SERVICE INFO – INA 0057

Промени в конструкцията

на отклоняваща ролка 532 0433 10

Двигател: 1.9 D

Снимка 1: Отклоняваща ролка 532 0433 10, предишен модел (A) и нов модел (B)

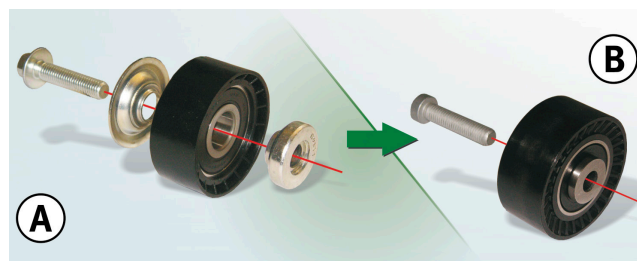
Конструкцията на отклоняваща ролка 532 0433 10 беше променена, като част от усилията ни постоянно да развиваме нашите продукти.

При новия модел, шайбата и дистанциращата втулка (снимка 1, A) вече не се предлагат като отделни части. Тези компоненти са интегрирани в новия модел (снимка 1, B) и сега са неразделна част от отклоняващата ролка.

Отклоняващите ролки, посочени като A и B на снимката, трябва да бъдат монтирани единствено чрез използването на съответния болт към тях.

Ролка A: M10x45, шестостенен болт с шайба

Ролка B: M10x45, болт с вътрешен шестограм
